TROYES, le 16 mai 2024

Rapport de l'Inspection des installations classées
Visite d'inspection du 12/03/2024
Contexte et constats

CARBONEX
Lieu-dit "Le Cordelon"
10250 GYÉ-SUR-SEINE

Schéma légendé par l'inspection des installations classées

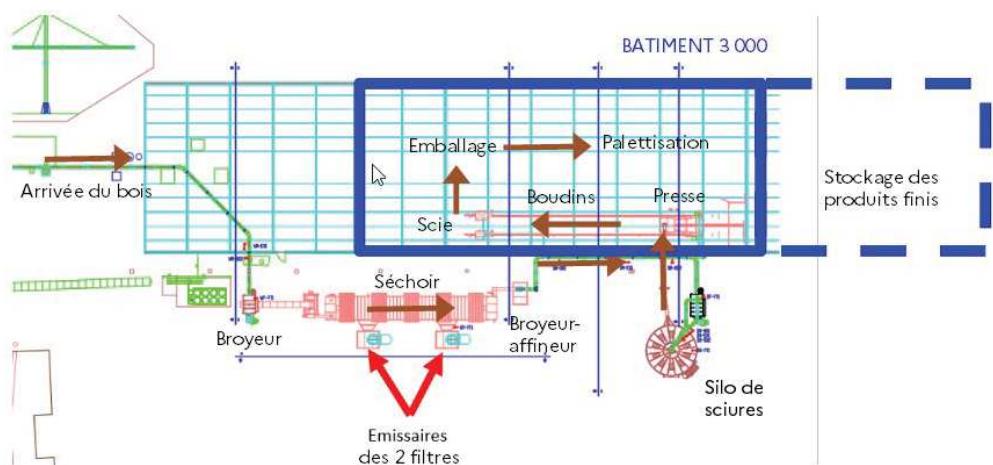
Le convoyage entre la zone de découpe et le nouveau broyeur implanté à côté du bâtiment 3000 sera pneumatique (par aspiration). En conséquence, un filtre à manche permet de récupérer le produit en fin de convoyeur. Le convoyeur disposera de trappe positionnée tous les 6 m pour permettre d'intervenir en cas de colmatage. Ces trappes permettront également l'évacuation de la suppression en cas d'explosion.

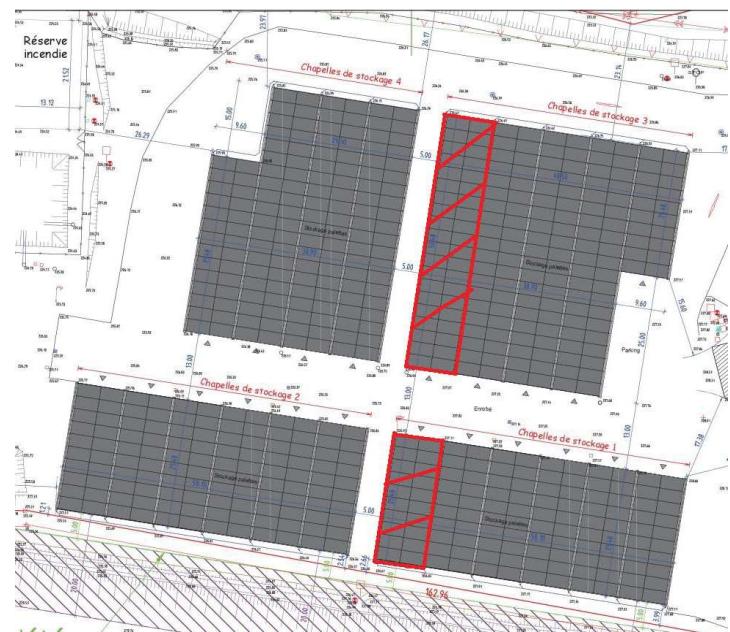
Afin de pouvoir se prononcer au regard du point 3 de l'article R. 181-46 du code de l'environnement relatif à la maîtrise des enjeux, l'inspection des installations classées a pris en considération les éléments suivants et elle a procédé aux calculs afférents :

- La surface drainée par les eaux pluviales indiquée au dossier est de 3,8 ha. Le bassin de rétention de ces eaux, associées aux eaux d'extinction d'incendie, a une capacité de 620 m³. La fiche de calcul D9A prévoit la rétention des eaux pluviales à hauteur de 10 L/m²; ce qui laisse une capacité de rétention des eaux d'extinction d'incendie disponible de 240 m³.

- Cette capacité répond ainsi à un besoin en eau de 120 m³/h pendant 2h. À proximité immédiate des chapelles, l'inspection des installations classées note utilement sur les plans du POI la présence de 4 poteaux incendie alimentés par le réseau surpressé depuis les bassins de réserve de 1 200 m³, de 2 poteaux d'aspiration alimentés par la réserve souple de 360 m³. Chaque poteau devant assurer un débit simultané de 60 m³/h, le besoin en eau est, par conséquent, couvert.

Par conséquent, afin de permettre la poursuite du fonctionnement du site et d'éviter une sanction supplémentaire, l'inspection des installations propose d'encadrer par arrêté préfectoral complémentaire ces modifications, au regard des seuls éléments à sa disposition, pour permettre une régularisation des installations, assortie de restrictions d'usage de manière à ce que les effets d'un incendie se cantonnent à l'une des chapelles, que le besoin en eau soit couvert, ainsi que la capacité de rétention des eaux d'extinction associée.

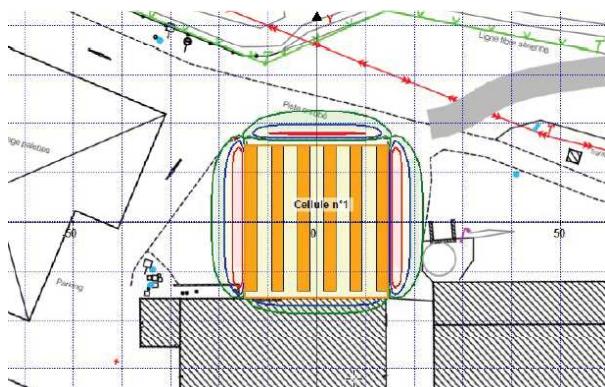
Par courriel du 19 septembre 2023, l'exploitant a fourni l'étude FlumiLog modélisant les effets thermiques dans la zone de quarantaine. Toutefois, les hypothèses prises en considération n'étaient pas représentatives de la réalité et les conclusions démontraient la présence d'effets dominos sur la structure du bâtiment d'ensachage. Une fiche de calcul D9 a également été jointe à ce courriel. La gestion des eaux d'extinction n'est pas intégrée au porter-à-connaissance.

Toutefois, le plan des canalisations existantes transmis par courriel du 10 août 2023 indique que les eaux pluviales, ainsi que les eaux d'extinction d'incendie, collectées dans cette zone sont dirigées vers le bassin d'infiltration de 1 200 m³, au Sud du site.

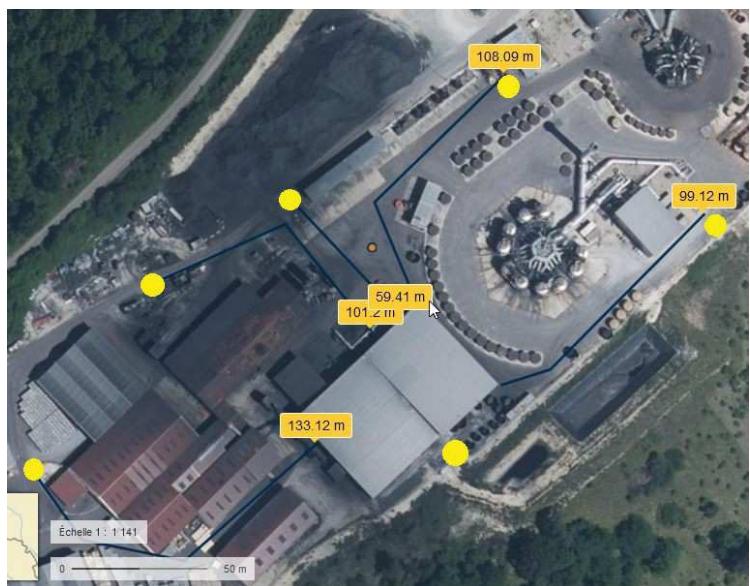
Au regard des éléments contenus dans le POI, 6 poteaux incendie sont implantés à moins de 150 m des bâtiments. Le poteau le plus proche du stockage vrac est doté d'un dévidoir permettant la mise en œuvre d'une lance par les équipiers de seconde intervention du site. À noter 3 robinets incendie.

De plus, l'article 2.3.1 de l'arrêté préfectoral complémentaire du 22 décembre 2023 impose un système linéaire de détection de fumée dans l'auvent de stockage du charbon de bois en vrac.

Le plan des canalisations existantes transmis par courriel du 10 août 2023 indique que les eaux pluviales, ainsi que les eaux d'extinction d'incendie, collectées dans cette zone sont dirigées vers le bassin d'infiltration de 1 200 m³, au Sud du site.

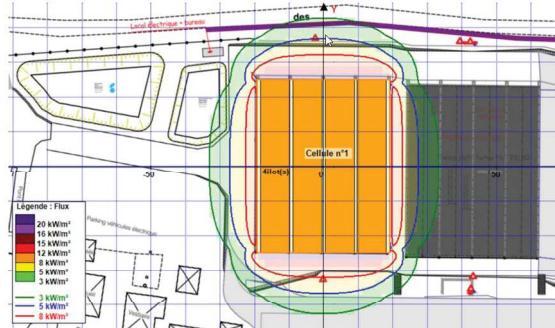
L'exploitant estime son besoin en eau à 150 m³/h et son volume de rétention incendie à 492 m³. Les surfaces prises en considération sont cohérentes avec les mesures réalisées sur Géoportail et avec la prise en compte du guide D9 (surface des 2 chapelles construites), les autres étant distantes entre elles de 10 m.

Les éléments transmis ne démontrent pas que le besoin est couvert par les poteaux situés à proximité.

L'absence d'impact sur les bâtiments environnants a été démontrée, quel que soit le produit stocké.

Toutefois, seule la modélisation FlumiLog associée au stockage des briquettes permet de conserver des flux dans l'emprise du site, en permettant aux secours d'accéder aux différentes chapelles et aux poteaux incendie.

Toutefois, l'**implantation des poteaux incendie** peut être améliorée afin d'être en dehors des flux thermiques, à condition d'être positionnés au droit des allées séparant les chapelles. Ce qui nécessiterait un poteau supplémentaire, soit 4 poteaux sur cette zone, mais qui permettrait de couvrir, de facto, les besoins demandés.

- en outre, au regard des difficultés rencontrées relatives au dégagement de fumées lors des incendies du site, sans élément complémentaire, il convient d'interdire la mise en œuvre de **rideaux implantés en façade des chapelles**. Si leur implantation est survenue avant la notification de ce rapport à l'exploitant, il lui sera imposé de les démonter.
